改善箇所説明図

基準不適合発生箇所

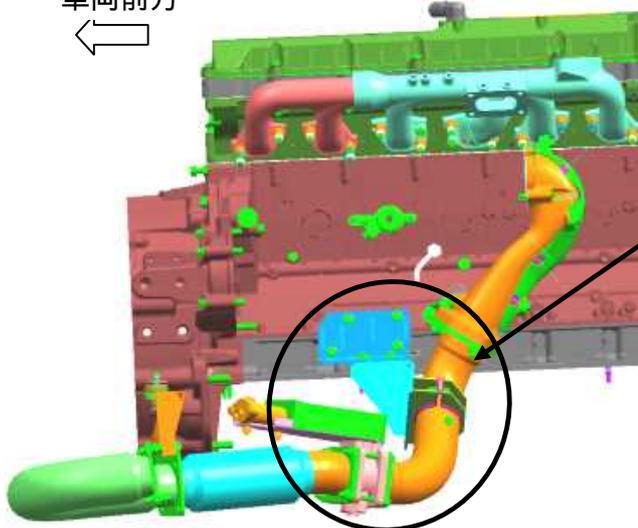
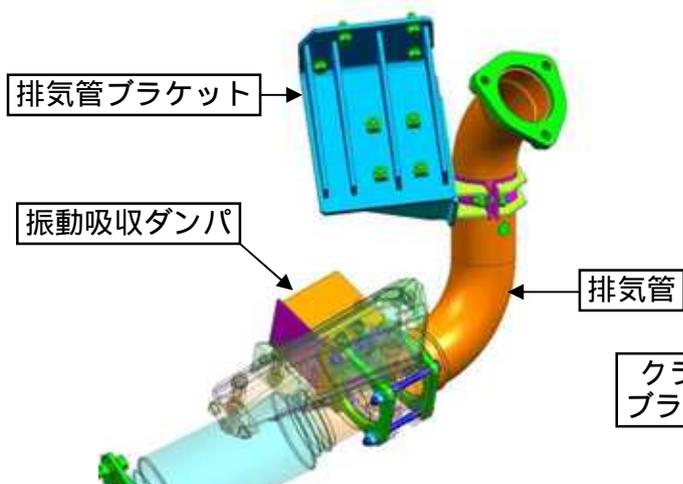
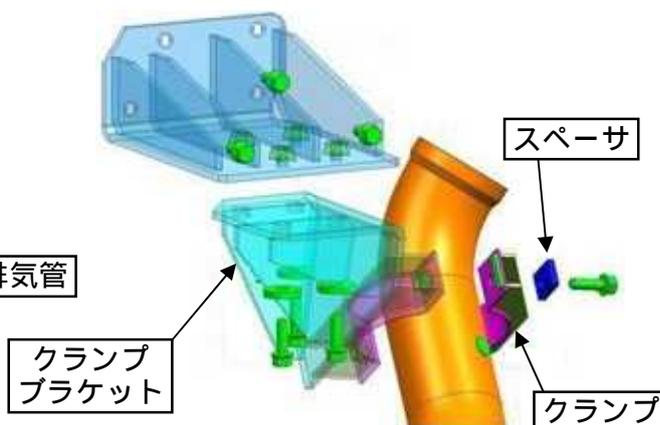
路線バスの排気システムにおいて、振動吸収構造が不適切なため、特定のエンジン回転数で共振し、排気管及び排気管ブラケット等に大きな力が加わることがある。そのため、そのままの状態で使用を続けると、排気管及び排気管ブラケット等に亀裂が生じ、最悪の場合、排出ガスが漏れ、騒音が増大するおそれがある。

全車両、排気管に振動吸収ダンパを取付け、排気管及び排気管ブラケットを対策品に交換し、クランプを新品に交換するとともに、クランプにスペーサを追加する。また、クランプブラケットを点検し、亀裂が生じているものは新品に交換する。

識別：排気管クランプに白色ペイントを塗布する。
